HENVENDELSER MODTAGET I HØRINGSPERIODEN

FORSLAG TIL LOKALPLAN LYGTEN II OG KOMMUNEPLANTILLÆG

HØRINGSSVAR VEDRØRENDE LYGTEN II - LOKALPLANFORSLAG OG KOMMUNEPLANTILLÆG

HOFOR A/S – Hørings svar til lokalplanforslag Lygten II med kommuneplantillæg

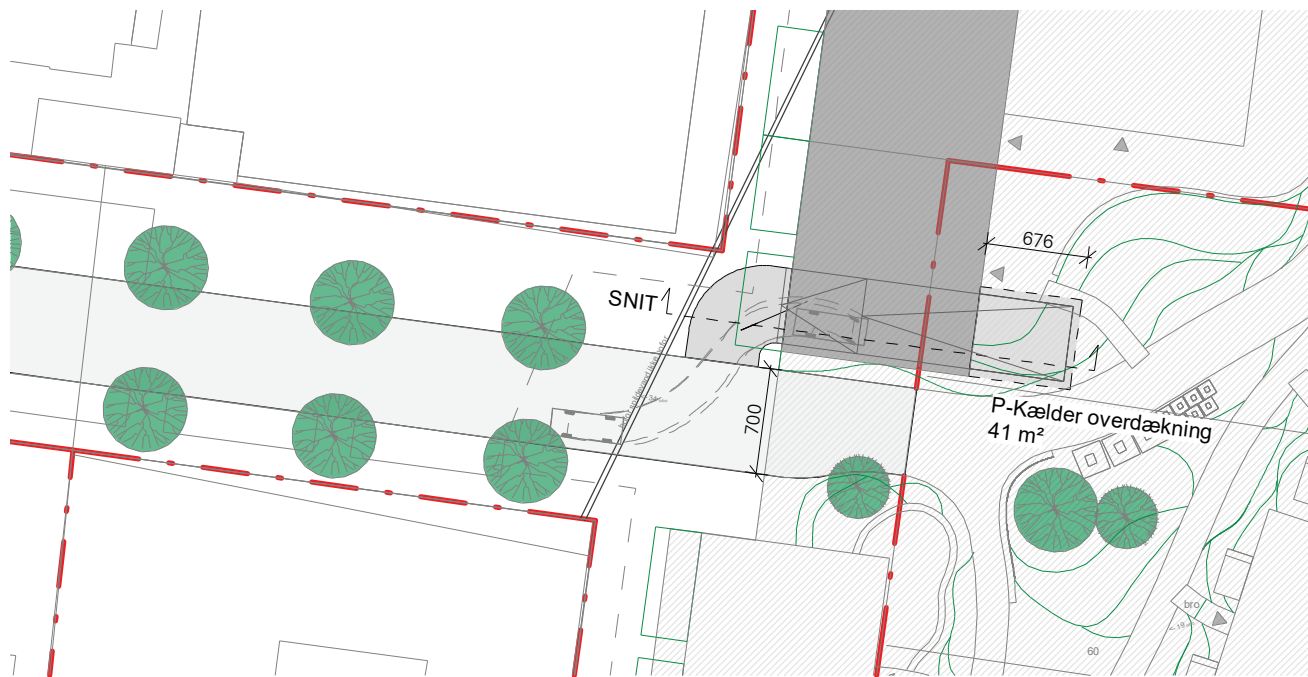
Høringssvaret omhandler placering af nedkørsel til parkeringskælder inden for lokalplansområdet. Grundejer ønsker fleksibilitet i forhold til udpegning af et specifikt sted for placering af nedkørselsrampen. Dette for at få mulighed for at undersøge forskellige forhold nærmere inden valg af endelig bedst mulig placering.

Det er et stort ønske for grundejer at placere nedkørselsrampen på en sådan måde, at så få lejligheder som muligt i stueplan bliver påvirket og får ødelagt kvaliteten i boliger eller i værste fald går tabt, så der opstår større "døde" områder i stueplan. Med den udpegede placering på Tegning 3a, under en bygning på langs, opstår der et stort lukket facadestræk på ca.25 meter, idet p-rampen forhindrer etablering af stuelejligheder i hele dens fulde længde. Dette vil være rigtig trist for området, men denne placering er umiddelbart den eneste mulighed for nu, idet en mere hensigtsmæssig placering på den anden side af vejen (se skitse 1) muligvis vil kræve ledningsomlægning. En evt. ledningsomlægning kræver undersøgelser og dialog med ledningsejer, hvilket først kan påbegyndes når der kobles ingeniør og entreprenør på projektet i projekteringen. Ledningsomlægning kan være problematisk og muligvis ikke en mulighed.

Et andet forhold der påvirker udformning af parkeringskælderen og rampen er etablering af Nordvest Passagen syd på grunden. Da Nordvest Passagen er længere fremme projekteringsmæssigt end grundejers projekt, er der behov for at indbygge fleksibilitet i forhold til udformning af P-kælderen i projektet, dette for at kunne imødekomme NVP og grundejers ønske om samarbejde omkring de to projekter. Konsekvensen kan meget vel være at en eventuel tilpasningen til Nordvest Passagen kan besværliggøre rampens nuværende placering.

Vi vil derfor appellere stærkt til at man i lokalplanen udpeger en zone inden for hvilken nedkørsel til parkeringskælder kan placeres, eksempelvis som på medsendte skitse 2. På den måde skabes fleksibilitet i lokalplanen til at få løst udformning af parkeringskælder og parkeringsrampe på bedst mulige måde.

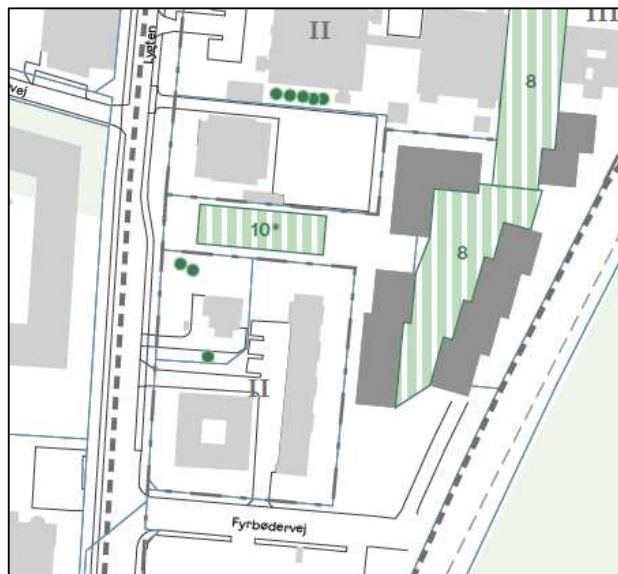
I det østlige område i og ved Fyrbødervej er der en spildevandsledning (grøn ledning) og en regnvandsledning (blå ledning). Ledningerne er markeret med en lilla cirkel på billede XX.

Der er tale om den østligste markering. Det ses, at der oven på ledningerne er placeret byggefelter, hvilket betyder at ledningerne skal omlægges, såfremt disse byggefelter fastholdes. Det bemærkes, at regnvandsledningen højest sandsynligt afvander baneterrænet, og derfor er nødvendig for togdriften. Der er dog tale om forholdsvist små regn- og spildevandsledninger, som kan omlægges uden at det resterende spildevandssystem i området omkring lokalplanområdet bliver påvirket.

I den vestlige del af lokalplanområdet (markeret med en lilla cirkel) har HOFOR en stor bassinledning (tunn3000x2500B), som er kritisk for HOFORs samlede

spildevandsforsyning i denne del af København. Arealet inden for markeringen bliver udlagt til vejareal, hvorfor HOFOR er i gang med at afdække, om der er brug for at sikre ledningen mod ekstra tryk fra transport oven på ledningen på dette areal. Ud over den nævnte bassinledning har HOFOR også en pumpestation inden for den vestlige markering. Pumpestationen er ligeledes vurderet til at være yderst forsyningskritisk. HOFOR har undersøgt muligheden for at nedlægge den del af pumpestationen, som bliver til vejareal. Undersøgelsen har vist at dette er muligt og det vurderes på nuværende tidspunkt, nedlæggelsen af pumpestationen i det kommende vejareal kan være implementeret ultimo

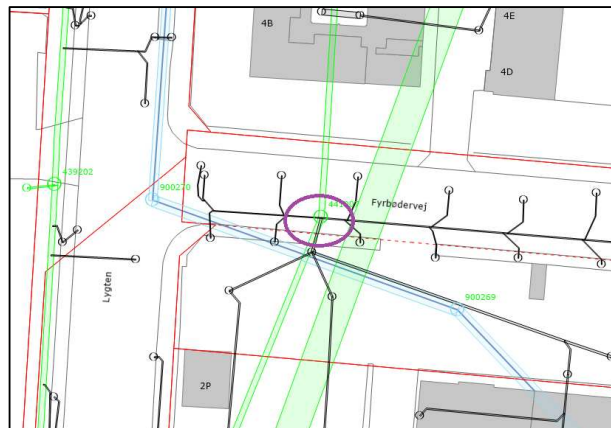
Tunnelens tracé er planlagt at løbe under lokalplanområdet, se nedenstående figur.

På det foreliggende grundlag er det ikke muligt, at identificere eventuelle konflikter mellem lokalplanforslaget og Svanemøllen Skybrudstunnel for så vidt angår for eksempel parkeringskældre og fundering for etagebyggeri.

På denne baggrund tager HOFOR forbehold for udfordringer med parkeringskældre og fundering af etagebyggeri i det kommende byområde Lygten II.

Ud over tunnelen skal der etableres en ledning i Lygten og Fyrbødervej. Det forventes, at Nordvestpassagen etablerer en brønd i Fyrbødervej tæt ved brønden markeret på figuren til højre. Den planlagt etablerede ledning skal opsamle regnvandet fra denne brønd.
